Ortho Clinical Diagnostics

NOTIFICA URGENTE DI SICUREZZA**Rischio potenziale di mancata eliminazione di risultati anomali
con VITROS® 5600 Integrated Systems**

Fluido sul
punto di
inserimento
del puntale

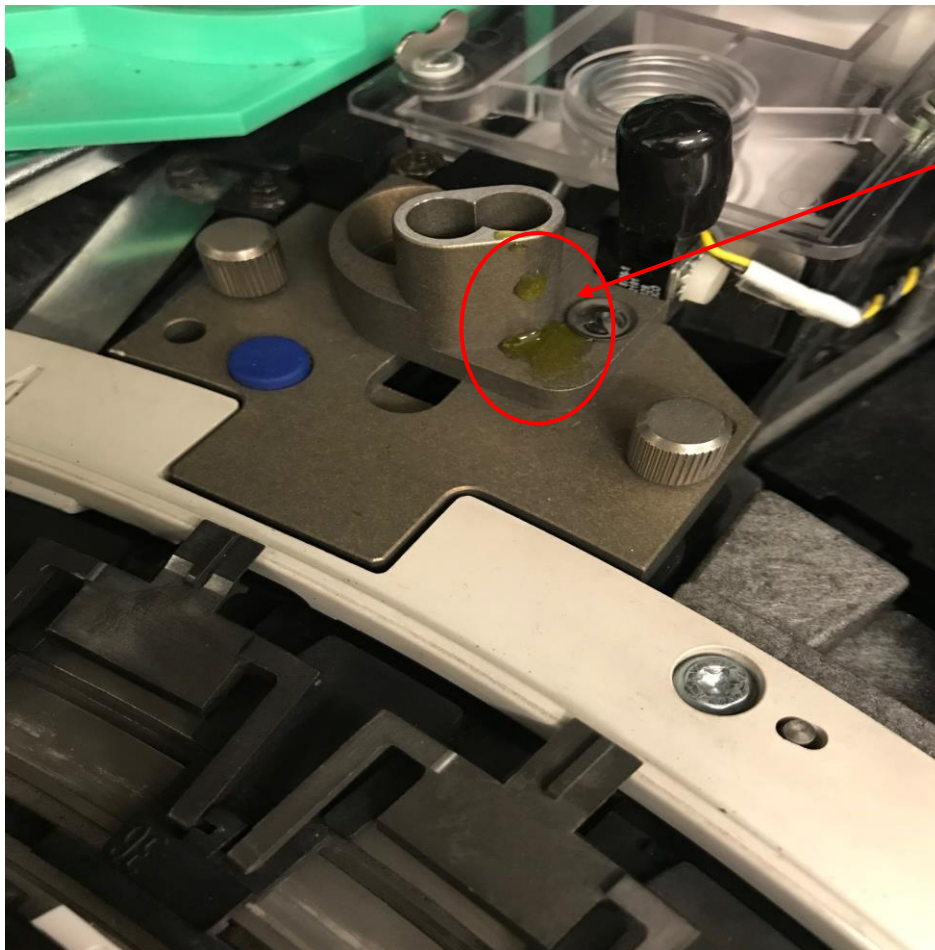
2. Come posso determinare se del fluido campione è presente sul punto di inserimento del puntale del sistema VITROS 5600?

La foto qui sotto mostra un esempio di fluido sul punto di inserimento del puntale:

- Ispezionare il punto d'inserimento del puntale per determinare se è presente del fluido campione. **Fare riferimento all'esempio riportato a pagina tre.**

- Se il liquido NON è presente, ripetere tutti i test in MicroSlide per il campione interessato.
 - Se il fluido campione è presente sul punto d'inserimento del puntale o i risultati ripetuti non concordano (ad esempio, risultati errati), prendere contatto con Ortho Care™ Technical Solutions Center per ulteriore assistenza.
